Oggetto: ID:8876-Distribuzione GNL in Regione Friuli Venezia Giulia. Procedura di Verifica di assoggettabilità a VIA. Osservazioni Comune di Monfalcone.

OSSERVAZIONI COMUNE DI MONFALCONE

Figura 4 - Estratto PRP approvato

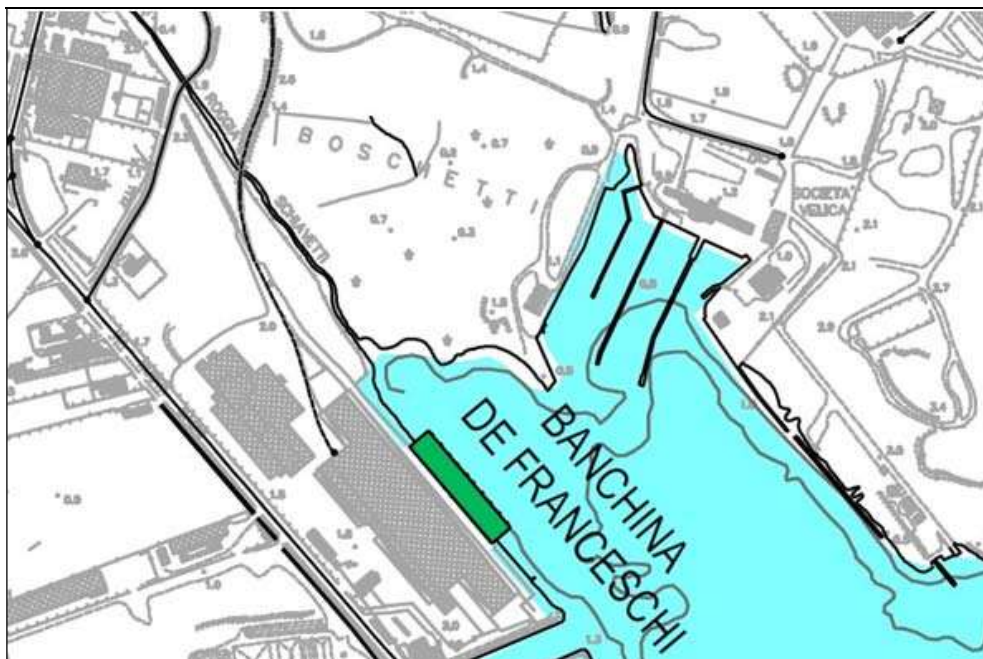
La variante localizzata al PRP, adottata dal Comitato di Gestione dell'Autorità di Sistema Portuale del Mare Adriatico Orientale in data 20/12/2019 con delibera n. 31/2019 ed approvata con delibera n. 18/2022 di data 18/06/202, individua l'area della banchina della Molino Casillo come porto commerciale. Pertanto attualmente detta banchina è stata compresa nella delimitazione dell'ambito del PRP.

Preliminarmente e sotto il profilo urbanistico, l'attività rientrante nella zona portuale risulterebbe formalmente compatibile, fatto salvo il parere delle Autorità competenti.

Figura 5 - Estratto PRGC vigente

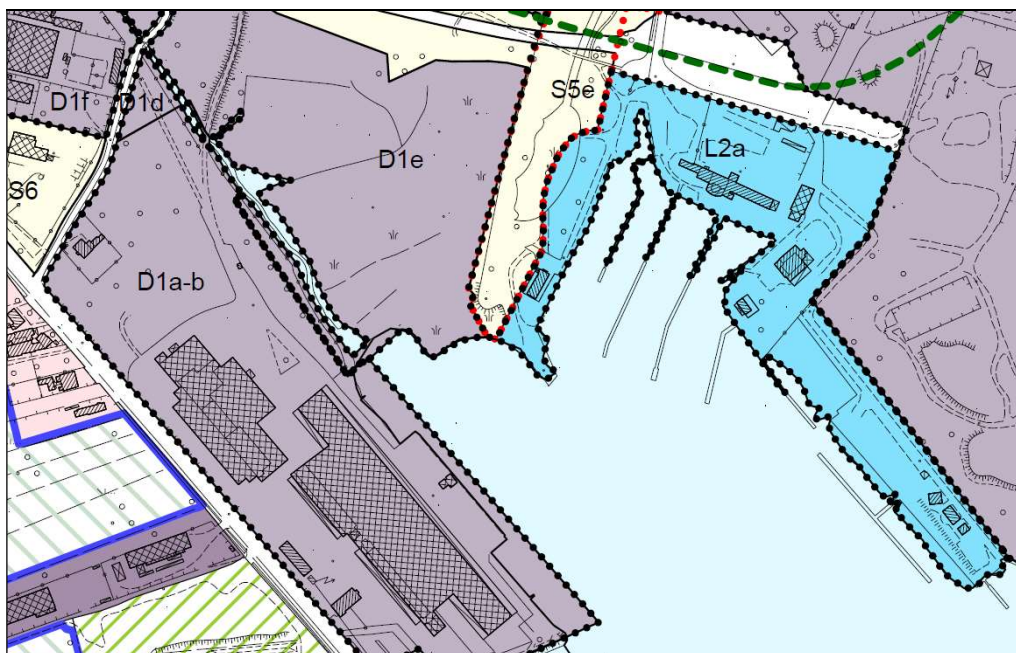
La parte della Zona L1 deve essere ancora recepita nel vigente PRGC a seguito dell'approvazione della variante localizzata al PRP.

Gli interventi, non ricadenti nella zona della banchina, così come individuata dal Piano Regolatore del Porto, ricadono in zona Industriale D1a-b del PRGC.

L'area di sosta dei treni, il parco esterno ferroviario dedicato alla composizione dei treni per il trasporto dei container, l'impianto di gestione del BOG e la torcia In base alla planimetria riportata in proposta ricadono in zona D1ab del PRGC.

La proposta in esame sarà compatibile in zona industriale D1ab nella misura in cui la quantità di sostanze pericolose dovesse risultare inferiore a quanto stabilito dal DL 26/6/2015 n. 105.

La proposta non entra nel dettaglio e quindi basandosi sui dati finora acquisiti, pare che l'attività ricada nel campo di applicazione del D. Lgs. n. 105 del 29 luglio 2015, Attuazione della direttiva 2012/18/UE relativa al controllo del pericolo di incidenti rilevanti connessi con sostanze pericolose.

- l'attività che rientra nella zona portuale (solo banchina) risulterebbe formalmente compatibile, fatto salvo il parere delle Autorità competenti,
- in assenza di:
 - una dettagliata planimetria delle zone interessate dall'intervento, con sovrapposizione della zonizzazione di PRGC con la puntuale individuazione delle opere a terra ricadenti in zona D1ab,
 - informazioni più dettagliate in merito alle attività svolte in zona D1ab, con riferimento alle attività a rischio di incidente rilevante,

e pertanto tutto ciò che dovrà essere realizzato nell'area di retro banchina (all'esterno del perimetro dell'area portuale) dovrà essere approfondita con adeguati elementi progettuali e di dettaglio.

Figura 8 - estratto dallo studio di manovrabilità

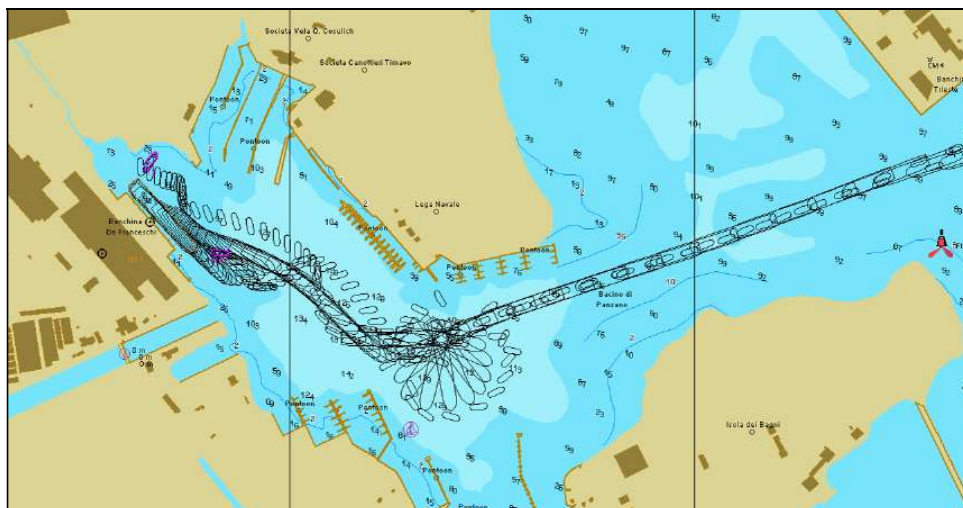
I transiti della nave shuttle in bacino di Panzano determinano, in termini di interferenza con le attività esistenti, due tipi di criticità:

- a) durante le manovre di arrivo e partenza della nave shuttle dovrà necessariamente essere interdetta la navigazione, e ciò si verificherà ben 314 volte all'anno (157 in arrivo e 157 in partenza). Da ciò deriva un'evidente interferenza con le altre attività già presenti in bacino le quali non potranno utilizzare lo specchio acqueo.
- b) È stata effettuata una stima, sulla base degli schemi forniti nello studio di manovrabilità, della esigua distanza della nave shuttle e relativi rimorchiatori, con i pontili esistenti e le imbarcazioni ivi ormeggiate:

- circa 30 metri dalle imbarcazioni ormeggiate presso la Lega Navale Italiana-sezione di Monfalcone,
- circa 30 metri dalle imbarcazioni ormeggiate presso il cantiere nautico Marina Monfalcone.

- circa 80 metri dalle imbarcazioni ormeggiate presso l'Associazione Pescatori Dilettanti,
- circa 115/130 metri dalle imbarcazioni ormeggiate presso la Società Velica Oscar Cosulich.

Considerate le manovre eseguite con l'ausilio dei rimorchiatori per l'approdo della nave (per il numero annuo di transiti indicati), visti gli spazi così ristretti del bacino, si ritiene che dovranno essere valutati i potenziali impatti sulle sponde esposte, ai pontili e alle imbarcazioni ormeggiate presso le attività ivi esistenti.

Figura 10 - estratto planimetria impianti onshore

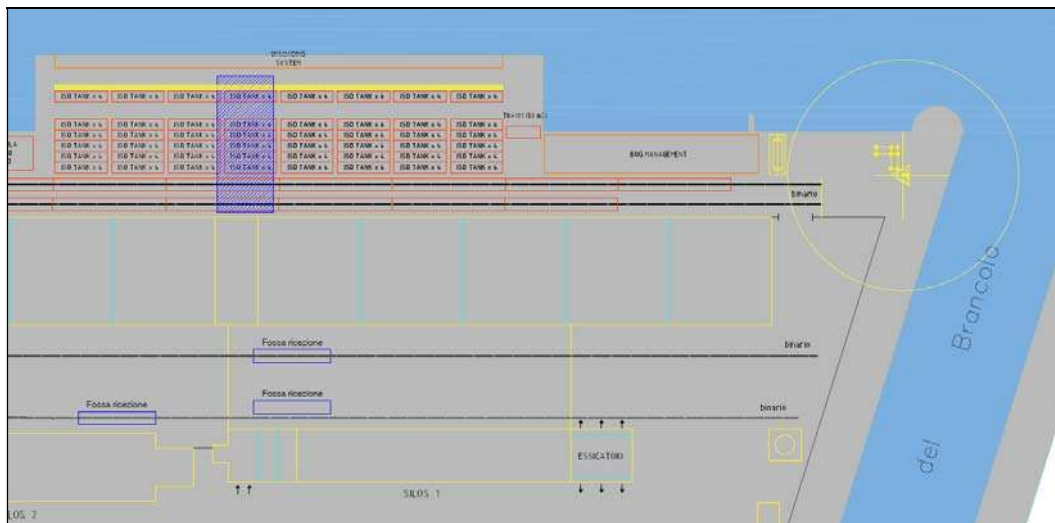
Si osserva, dalla planimetria sotto riportata estratta dal documento "impianti onshore", che l'area sterile (area circolare di raggio 27 metri con centro nel punto di installazione della torcia), si estende sul Canale del Brancolo occupandone, per circa metà, l'ampiezza dell'imboccatura (uscita del Canale verso il mare).

All'interno dell'area sterile potrebbe essere interdetta la navigazione per ragioni di sicurezza, e, vista l'ampiezza dell'area, ciò comporterebbe la totale interdizione della navigazione attraverso il canale del Brancolo con potenziali ripercussioni per tutte le attività che lo utilizzano, quali le attività sportive di canottaggio, kayak, interventi di manutenzione del canale ecc.

Figura 12 - passaggio a livello su SR 305

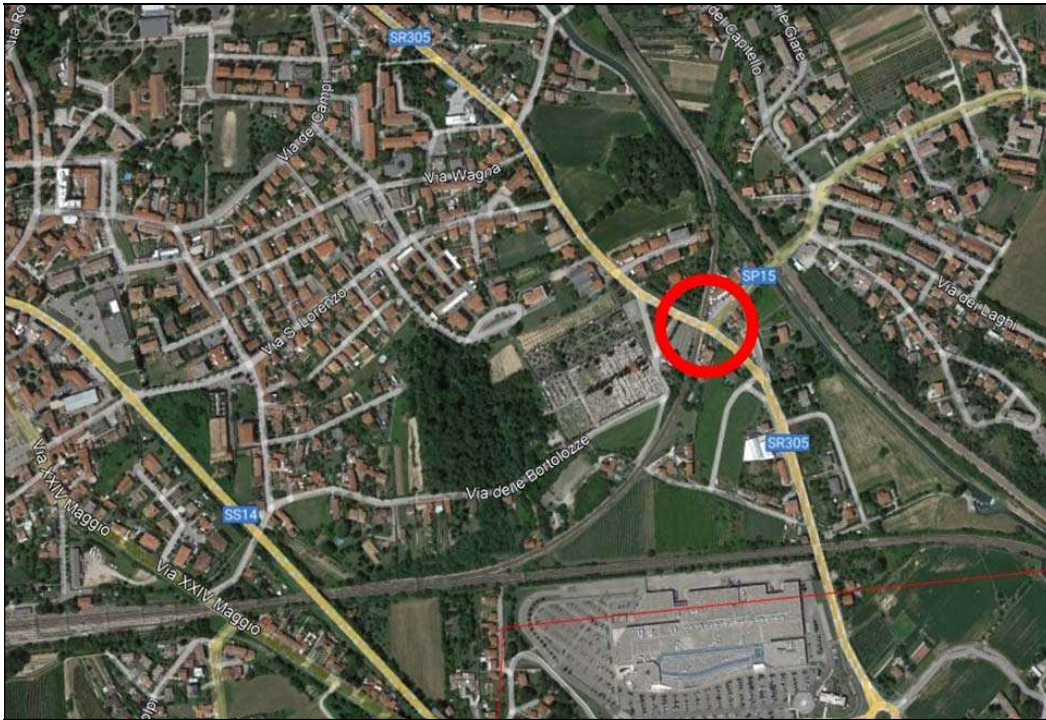
In relazione al transito del convoglio verso gli hub ferroviari esterni si evidenzia un ulteriore importante criticità sulla tratta ferroviaria verso/da l'hub di Udine che comporta il transito del treno lungo il raccordo ferroviario di collegamento tra le linee ferroviarie TS-VE e TS-UD (cosiddetto raccordo Ronchi d.L. Sud – Ronchi d.L. Nord) con

passaggio a livello sulla SR305 in territorio comunale di Monfalcone a confine con Ronchi dei Legionari, come riportato nella sottostante figura.

La SR 305 è ad alto flusso veicolare in quanto asse primario di connessione tra i centri di Monfalcone e Ronchi d. L. in direzione Gorizia e viceversa, peraltro con la presenza, a poche centinaia di metri, del plesso ospedaliero di Monfalcone.

La chiusura del passaggio a livello comporterà sicuramente una congestione del traffico in ambito urbano sull'asse di via San Polo e sulla viabilità afferente in entrambi i sensi di marcia.

L'assenza di dati certi (n. transiti giornaliero, orari di passaggio e lunghezza del convoglio) rende difficile anche verificare la sostenibilità del transito sul raccordo presso la SR 305.

Sul punto il proponente dovrebbe valutare la possibilità di portare il convoglio ferroviario direttamente al nodo di interscambio di Cervignano del Friuli per poi proseguire verso l'hub ferroviario di Udine e viceversa.

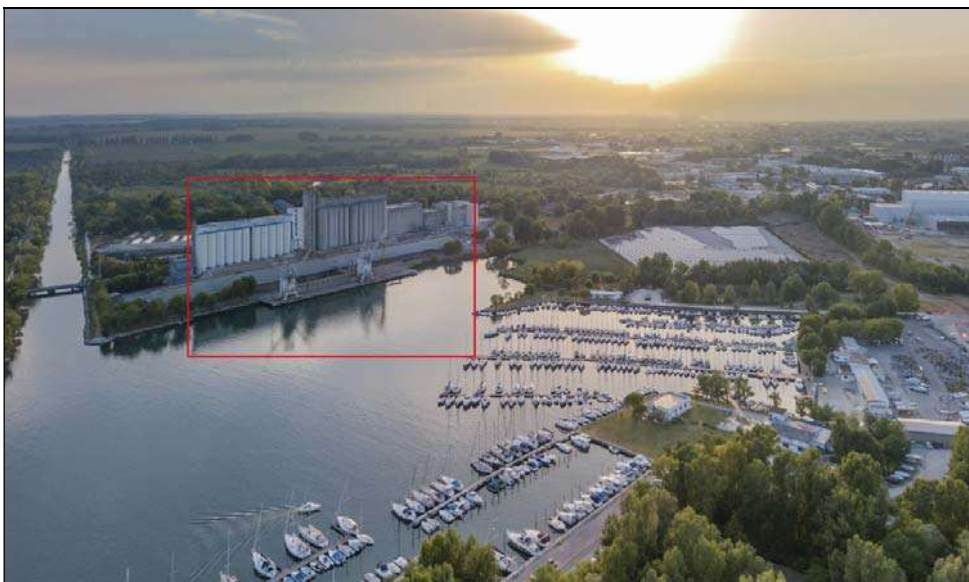
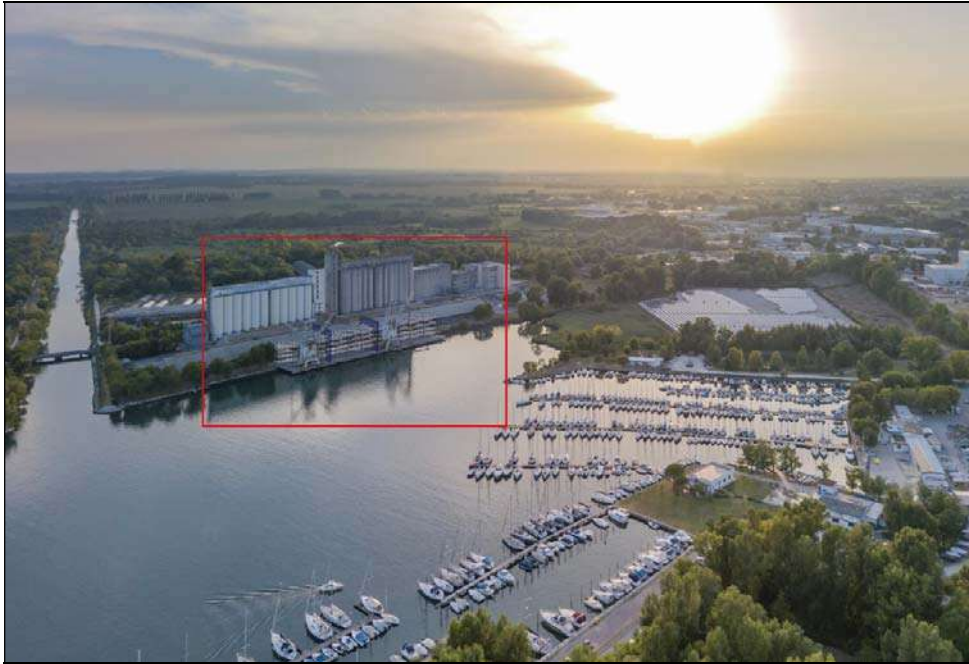
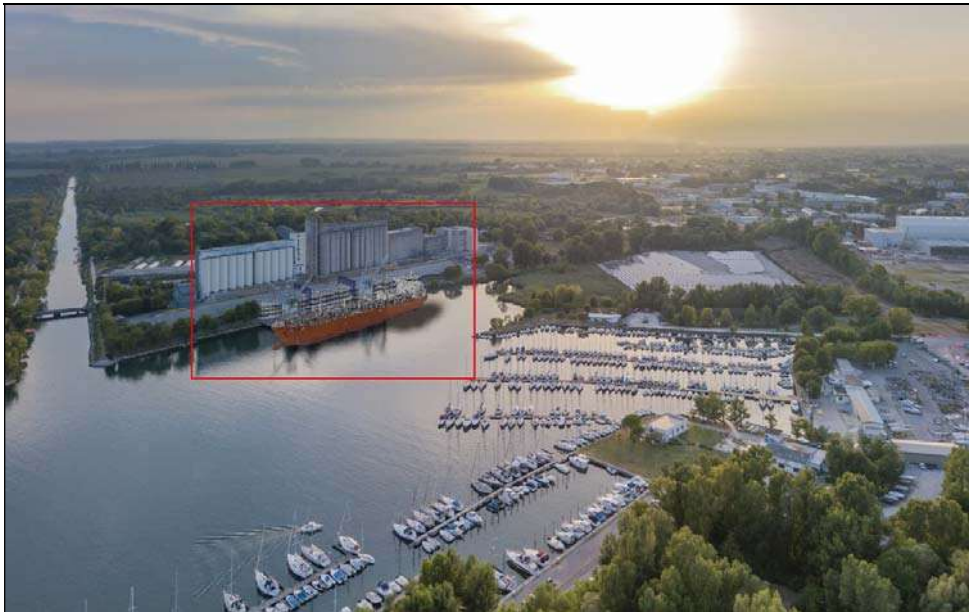
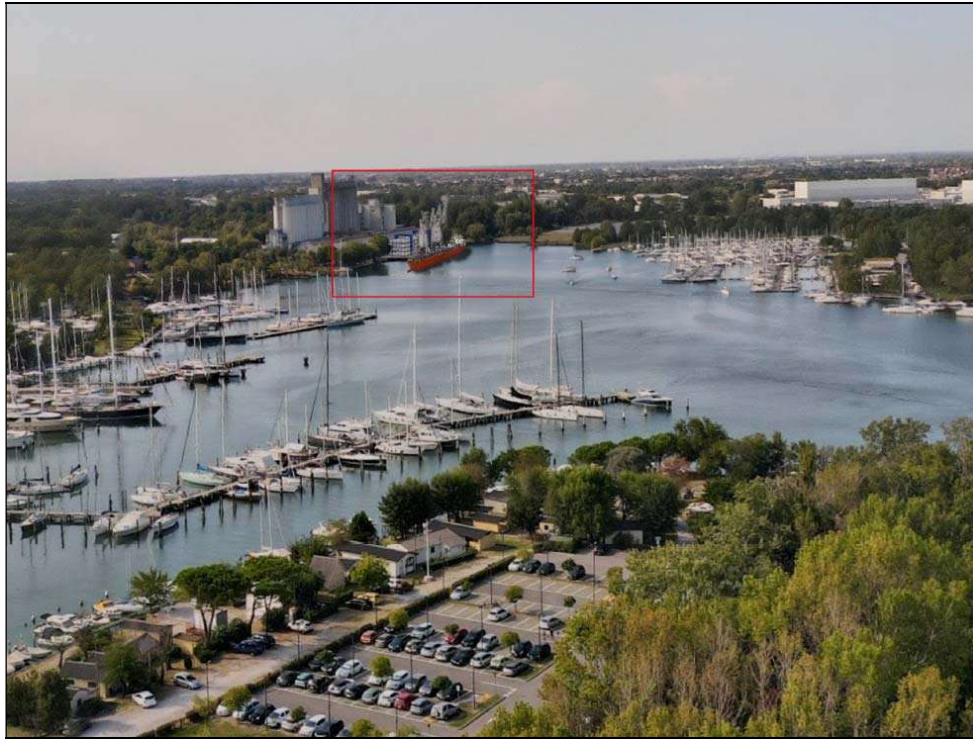
Pur tenendo conto della pregressa presenza antropica dei silos della Molino Casillo, non vi è dubbio che la nuova proposta comporti un ulteriore detrimento alla panoramica dei luoghi.

L'aspetto legato al paesaggio può anch'esso contribuire al potenziale impatto della proposta sulle attività esistenti che, per la maggior parte, offrono anche servizi di ristorazione molto frequentati. Un potenziale effetto sull'aspetto vedutistico dei luoghi potrebbe quindi influenzare gli avventori dei servizi di ristorazione offerti all'aperto e, più in generale, i frequentatori della zona.

Si rileva che nei fotoinserti elaborati non viene simulata la presenza della struttura della torcia, alta 35 metri, che andrebbe inserita sia nella configurazione accesa che nella configurazione "non attiva" ma con fiamma pilota accesa al fine di comprendere l'impatto paesaggistico nella sua completezza.
